Gegenstand: Verbesserung des Kennfelds der neuen IAE50R ECU mit den Seriennummern „AE00XXX“ die ab 2014 serienmäßig eingesetzt wurden.

Betroffen: **ASH 31 Mi**; Type-Certificate EASA.A.538; alle Werknummern

Klassifizierung: Geringfügige Änderung (Minor Change)

Fig. 1: Betroffene ECUs

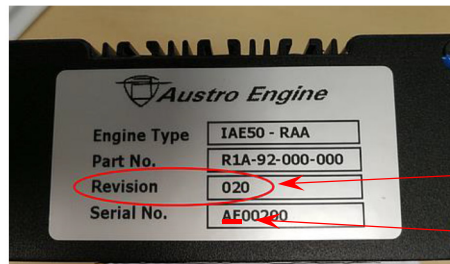
Es sind nur Flugzeuge betroffen, deren ECU-Seriennummer mit AE beginnt und Revisionsstand 020 bzw. AA1 haben, siehe auch unten in Punkt „Grund“.

Die Revision lautet 020 (oder auch AA1)

Die Seriennummer beginnt mit **AE**

Fig. 2: Änderung der Revisionsnummer nach dem Update

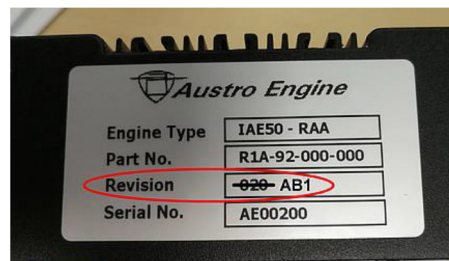
Maßnahmen: Aufspielen der neuen Software mit der Versionsnummer „SW_V1.1.9.2.4“ durch senden der ausgebauten ECU an die Firma A. Schleicher GmbH oder der Firma Austro Engine.

Bei ausgebauter oder gut zugänglicher ECU wird ein neues Typenschild in der Originalausführung aufgeklebt oder der Änderungsstand mit einem wischfesten Stift (Permanentmarker) ausgeführt.
